RESOLUCIÓN de 13 de noviembre de 2026, de la Dirección General de Gestión Sostenible y Política Forestal, por la que se formula declaración de impacto ambiental del proyecto de plantación de olivar en seto o superintensivo sobre 106,51 hectáreas, de las que 87,23 son en regadío y 19,28 son en secano, ubicadas en la finca "Pinar de la Raña" polígono 28, parcela 1 (recintos 1, 21, 23 y 24), del término municipal de Cañamero (Cáceres), promovido por Sol de Badajoz, SL. Expte.: IA24/1484. (2026062992)

A. Identificación del promotor, del órgano sustantivo y descripción del proyecto.

Plano 3. Red Hidrográfica (Fuente: Informe CHG)

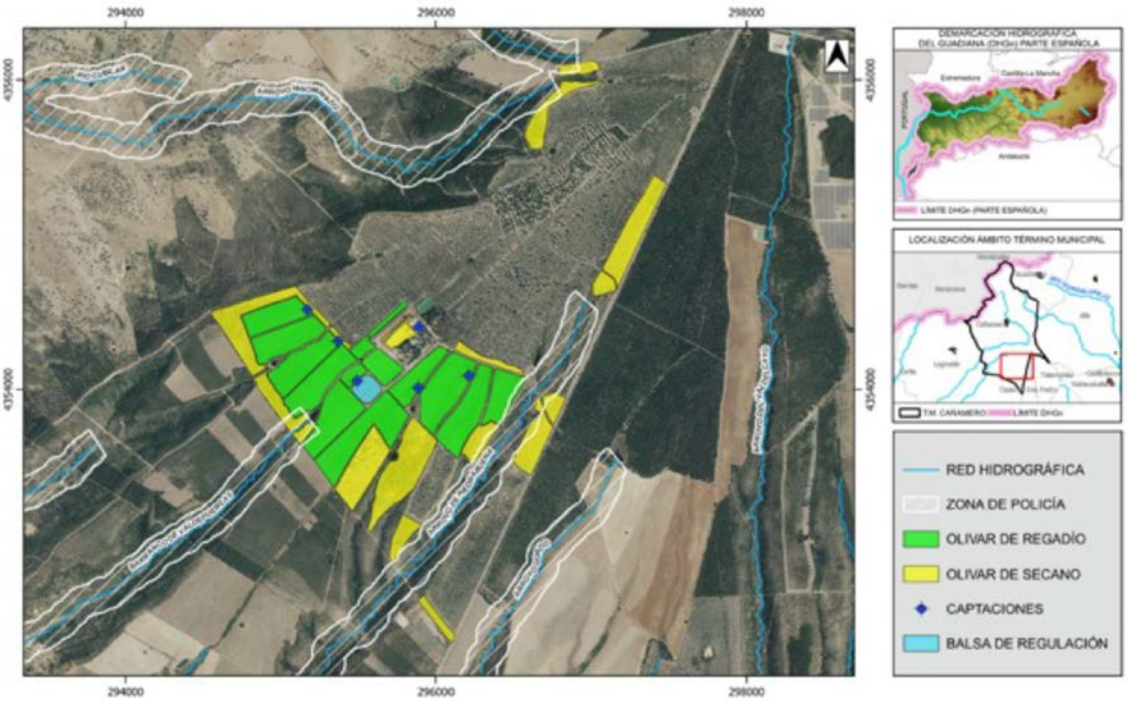
6. Con fecha 4 de febrero de 2026, la CHG emite un informe en el que indican que parte de la superficie de cambio de uso se ubicaría en zona de policía de varios cauces, los cuales constituyen el DPH del Estado, definido en el artículo 2 del Real Decreto Legislativo 1/2001, de 20 de julio, por el que se aprueba el texto refundido de la Ley de Aguas (TRLA).

Por tanto, para la plantación de olivar en zona de policía, fuera de la zona de servidumbre, la promotora deberá presentar la oportuna declaración responsable, conforme a lo indicado en los párrafos precedentes.

Plano 4. Superficie autorizada. (Fuente: Informe SOGF)

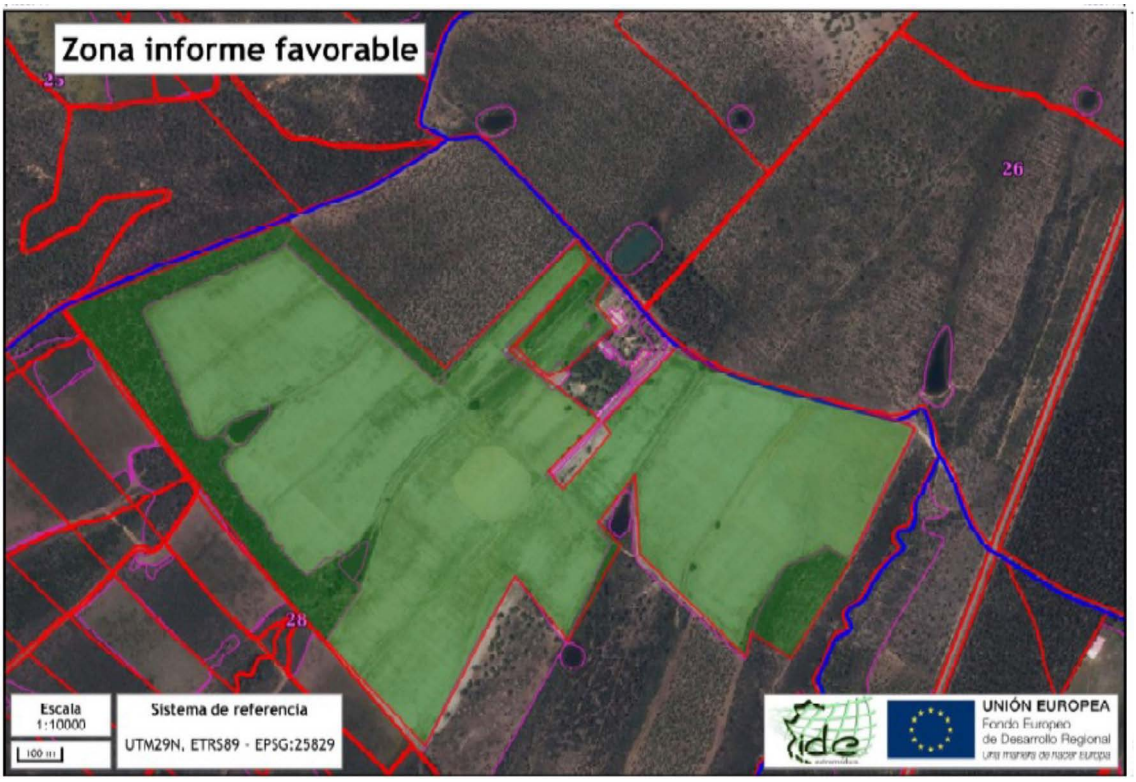
Favorablemente el cambio de uso solicitado en los siguientes recintos con una superficie total de 106,5197 ha. Hay que tener en cuenta en el polígono 28, parcela 1, recinto 23 se han solicitado 18,26 ha y se informan favorablemente 3,05 ha. Todas las parcelas están en el término municipal de Cañamero.

Planos 5. Zona de actuación (Polígono 28, parcela 1, recinto 1 del término municipal de Cañamero) y perímetros de protección (Fuente: Elaboración propia).

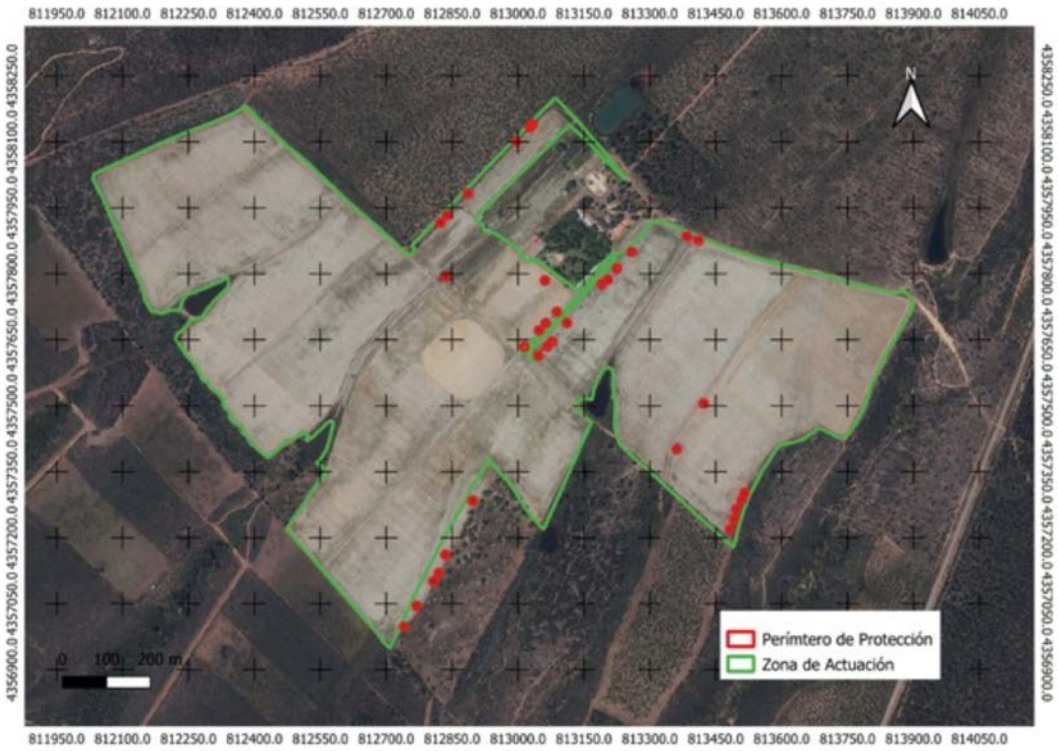
3. Se respetará el arbolado existente dejando un radio de al menos 8 m (medidos desde el tronco) libre de cultivo para posibilitar su desarrollo y la no existencia de interferencias con los olivos a instalar. Este radio se ampliará hasta el radio de copa si éste supera los 8 m. Tal como se puede ver en el siguiente plano:
